# INFO NORMES

Volume 26, numéro 1  
Hiver 2015

# SOMMAIRE

Figure 2 – Panneaux de signalisation pour les espaces de stationnement réservés aux véhicules électriques

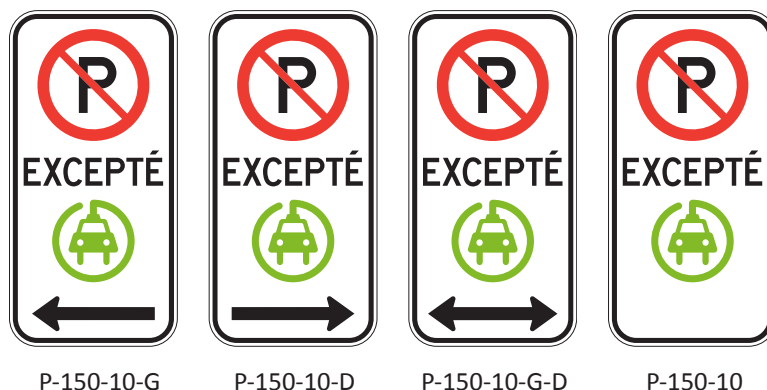
Dans la présente mise à jour, l'utilisation de ce symbole sur les panneaux de signalisation est maintenant prévue pour les espaces de stationnement réservés aux véhicules électriques. Les panneaux introduits à la

section 2.18.5 « Espace de stationnement réservé aux véhicules électriques » du chapitre 2 « Prescription » sont montrés à la figure 2.

Figure 4 – Symbole du véhicule électrique pouvant être peint dans les espaces de stationnement avec borne de recharge pour les véhicules électriques

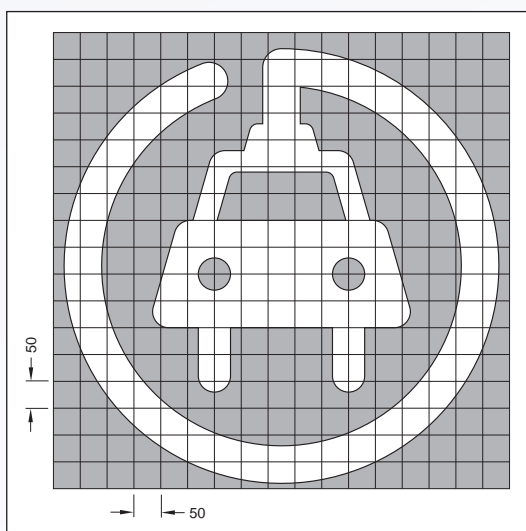
L'usage du symbole du véhicule électrique a également été introduit à la section 6.11.15 « Borne de recharge pour véhicules électriques » et à l'annexe J « Symbole pour les espaces de stationnement avec borne de recharge pour véhicules électriques » du chapitre 6 « Marques sur la chaussée ». Ainsi, le symbole pourra être peint pour indiquer les espaces de stationnement réservés aux conducteurs de véhicules électriques lorsqu'il y a présence de bornes de recharge. La reproduction du symbole du véhicule électrique à ces espaces de stationnement n'est pas obligatoire. Toutefois, si celui-ci est peint, il devra être de couleur blanche et être conforme à l'annexe J (voir figure 4).

Figure 5 – Panneaux de direction des voies en amont d'un carrefour giratoire à voies multiples

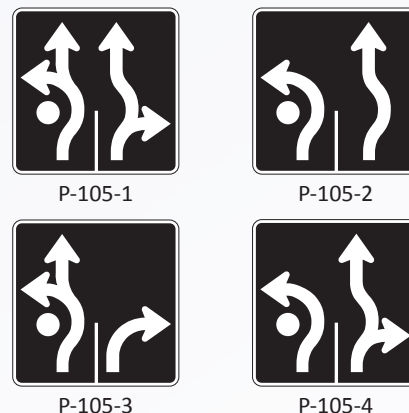
Pour les carrefours giratoires à voies multiples, il est essentiel d'informer l'usager, en amont du carrefour, des manœuvres possibles pour chacune des voies. Ainsi, à la section 2.12 « Direction des voies » du chapitre 2 « Prescription », il est précisé que, aux approches des carrefours giratoires à voies multiples,

les panneaux P-105-1 à P-105-4 doivent être installés pour indiquer à l'usager de la route la voie dans laquelle il doit se ranger pour effectuer sa manœuvre.

Figure 6 – Exemple d'utilisation des flèches de carrefour giratoire sur des panneaux d'indication

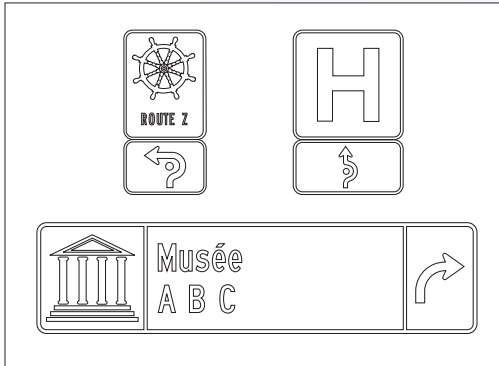
suivre. Ainsi, au tableau 1.10–1 « Types de flèches » du chapitre 1 « Dispositions générales » et au tableau 5.5–1 « Panonceaux de direction pour les panneaux d'indication » du chapitre 5 « Indication », les flèches de carrefour giratoire ont été ajoutées. Des exemples de panneaux d'indication avec ces nouvelles flèches sont reproduits à la figure 6.

Figure 7 – Nouvelle veste du signaleur

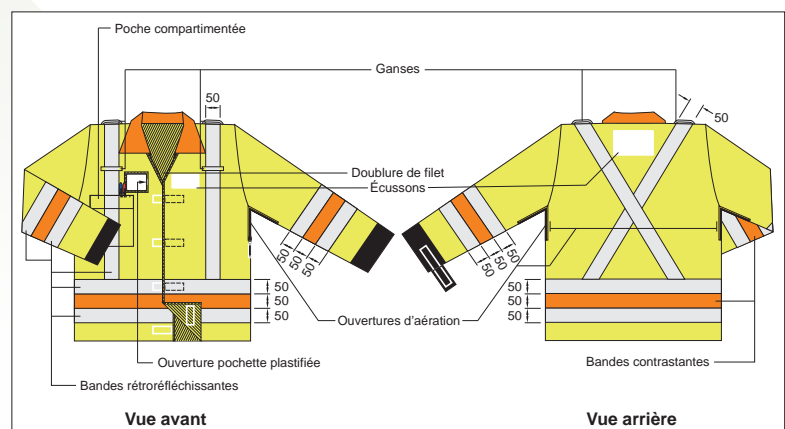
Après de nombreux essais et ajustements, réalisés au cours des saisons 2011, 2012 et 2013, un nouveau vêtement pour les signaleurs a été conçu afin de rendre ces derniers plus visibles sur les chantiers routiers. Rappelons que ce nouveau vêtement a déjà fait l'objet d'une norme provisoire au printemps 2014 et que depuis son introduction au *Tome V – Signalisation routière* son utilisation est obligatoire. Ces nouvelles exigences précisent que les signaleurs doivent porter un casque de couleur jaune-vert fluorescent ainsi que la veste et le pantalon montrés aux figures 7 et 8 à la page suivante.

Figure 10 – Barrière pour signaleur

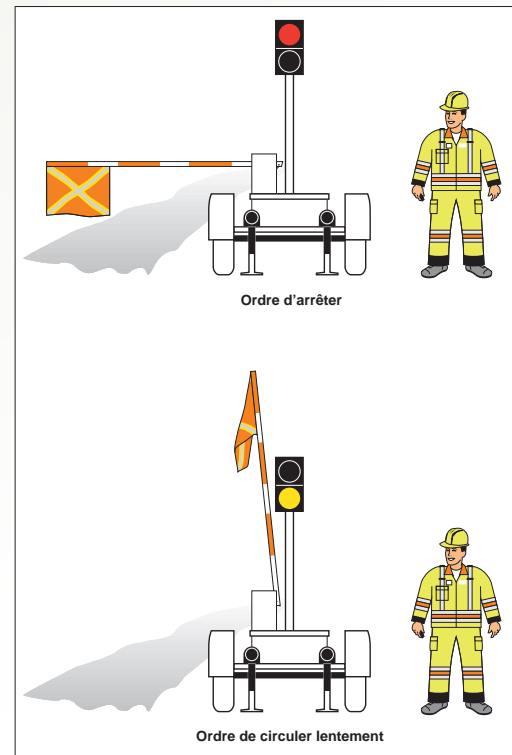
La barrière pour signaleur montrée à la figure 10 a été introduite à la section 4.34.4 « Barrière pour signaleur » du chapitre 4 « Travaux ». Cette barrière peut être utilisée pour arrêter et faire circuler les usagers de la route lors de travaux routiers.

La barrière pour signaleur doit être munie d'une tête de feu bicolore, composée d'une lentille rouge et d'une lentille jaune. Le mode de fonctionnement de la barrière pour signaleur fait en sorte que, lorsque le feu rouge est actionné, la barrière s'abaisse en exposant le drapeau afin de transmettre à l'utilisateur de la route le message de s'arrêter. Lorsque le feu clignotant jaune est actionné, l'utilisateur de la route doit circuler lentement.

Figure 12 – Balises piétonnières

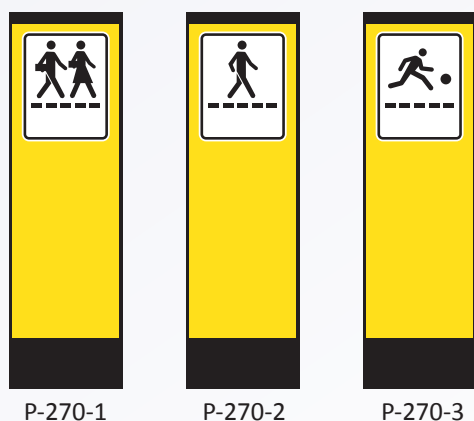
Les balises piétonnières ont été intégrées à la section 2.28.9 « Balise piétonnière » du chapitre 2 « Prescriptions ». Il y est précisé qu'une balise piétonnière peut être installée en complément d'un panneau de passage pour piétons, pour écoliers, ou pour enfants près d'un terrain de jeu afin de rappeler aux conducteurs la présence du passage.

Sur la balise de couleur jaune apparaît un panneau de passage pour piétons, pour écoliers, ou pour enfants près d'un terrain de jeu. Les dimensions maximales de la balise doivent être de 360 mm x 1200 mm. Une balise doit être installée sur la chaussée, au centre du passage et du chemin. La balise ne doit pas être installée aux intersections munies de feux de circulation ou d'arrêts. De plus, elle ne doit pas être installée sur les côtés du chemin. Au moment de l'installation de la balise, la largeur de la voie de circulation doit être au moins égale à 3 m.

Le support flexible de la balise doit permettre à celle-ci de se plier lorsqu'elle est heurtée par un véhicule et reprendre immédiatement sa position verticale normale. Les balises piétonnières doivent être fixées solidement à la chaussée pour résister à la vibration et aux déplacements provoqués par la circulation des véhicules. La balise piétonnière doit être enlevée durant l'hiver pour ne pas nuire aux opérations de déneigement.

Figure 13 – Symbole du piéton

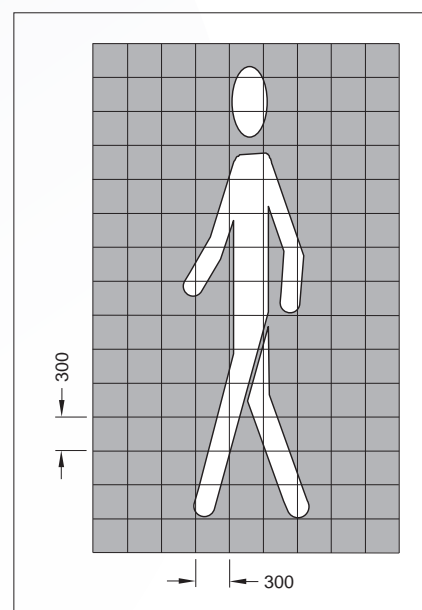
Le symbole du piéton (voir figure 13) doit tout de même être tracé entre les panneaux « Signal avancé de passage pour piétons » (D-270-2) et « Passage pour piétons » (P-270-2) conformément à l'annexe I « Symbole pour un passage pour piétons ».

Figure 18 – Panneaux I-296 et I-297

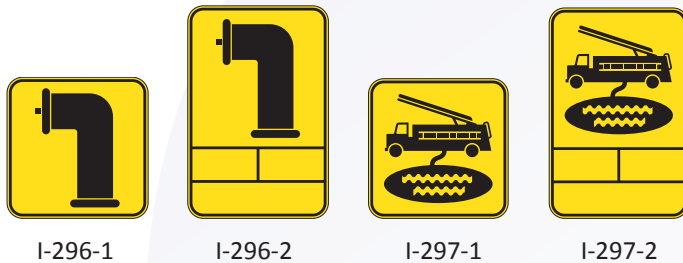
Les panneaux « Borne sèche » (I-296) et « Point d'eau » (I-297) (voir figure 18) ont été ajoutés à la section 5.6.2.5 « Borne d'incendie » du chapitre 5 « Indication » afin de compléter les possibilités.

Figure 1 – Dégagement latéral à considérer dans une bretelle de sortie.

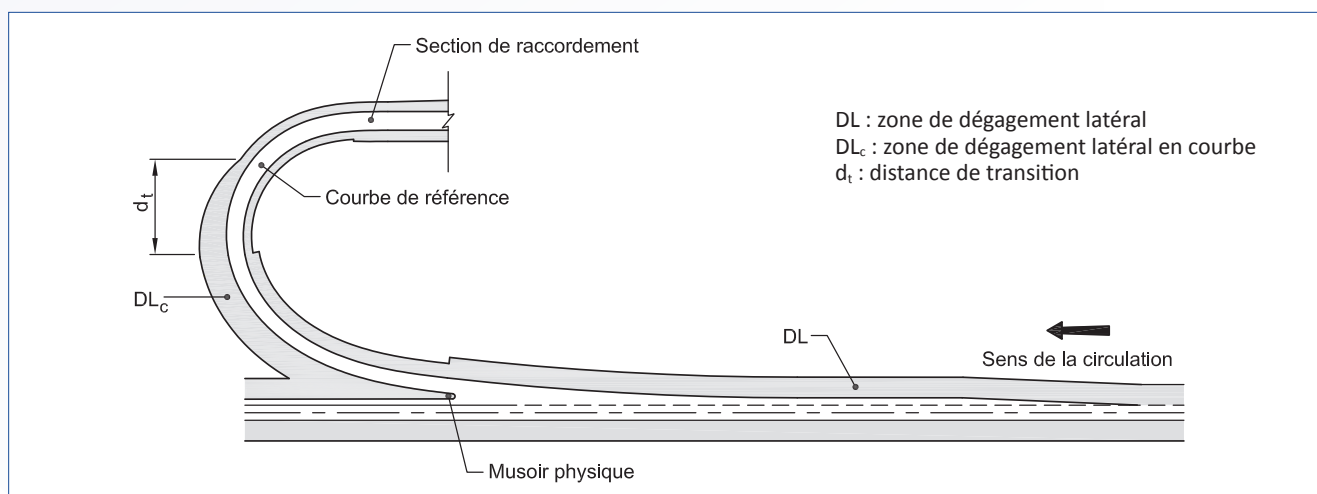
Une méthode permettant de déterminer le dégagement latéral à considérer dans une bretelle a été introduite au chapitre 2 «Sécurisation des abords de route». La nouvelle section 2.3.3 «Dégagement latéral dans une bretelle» montre comment déterminer le dégagement latéral dans une bretelle où la vitesse de base varie d'une section à l'autre afin de permettre une gradation entre la vitesse de base de l'autoroute et celle de la route à rejoindre. La figure 1 illustre une bretelle de sortie et elle est extraite de la figure 2.3–3 de la norme.

Figure 2 – Détails des profilés d'acier à double ondulation, contenu du DN VIII-3-GSR 045.

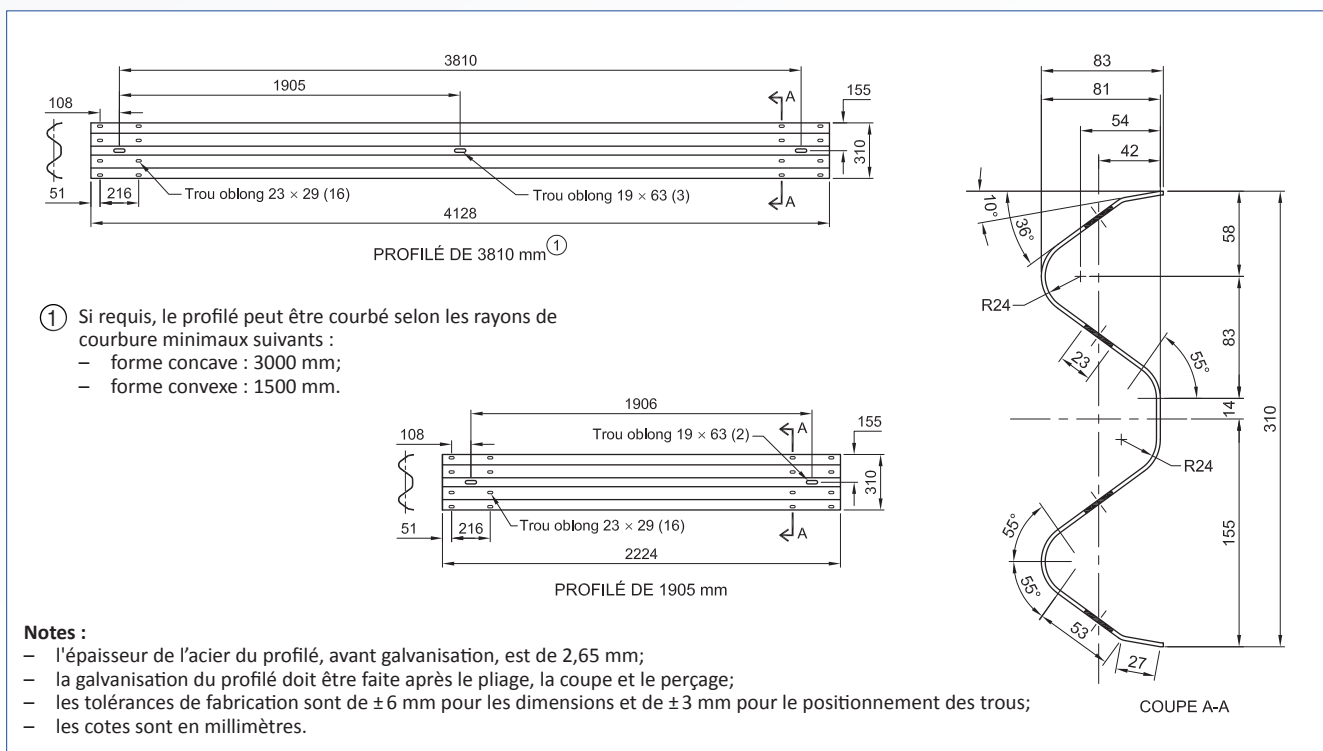
VIII-3-GSR 047 à VIII-3-GSR 049 montrent respectivement le bout rond tampon, le bout effilé et le bout plat. Le dessin normalisé VIII-3-GSR 050 présente, quant à lui, le boulon A307 utilisé pour l'assemblage des glissières. De plus, le dessin normalisé VIII-3-GSR 005B complète désormais les pièces d'ancrage des dessins normalisés VIII-3-GSR 005A et VIII-3-GSR 006 portant sur les traitements d'extrémités (50 km/h et moins) de la glissière semi-rigide avec profilé d'acier à double ondulation. La figure 2 montre le contenu du dessin normalisé VIII-3-GSR 045.

La référence à la norme NQ 3315–112 a été retirée des encadrés « Matériaux – Normes applicables » concernés, et les références aux dessins normalisés applicables ont été ajoutées dans les dessins normalisés.

Figure 3 – Ajout du matériau sous la glissière rigide, extrait du DN VIII-3-GR 002A

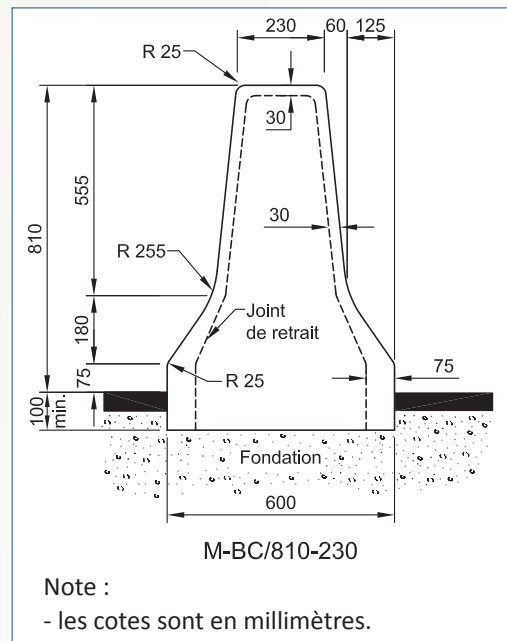
- À l'annexe B « Construction des glissières de sécurité », ajustement des tolérances à l'installation des poteaux de glissières de sécurité en conformité avec le *Cahier des charges et devis généraux – Infrastructures routières – Construction et réparation*.
- À l'annexe B « Construction des glissières de sécurité », ajout de renseignements sur le traitement d'extrémité de la glissière semi-rigide avec tube d'acier.
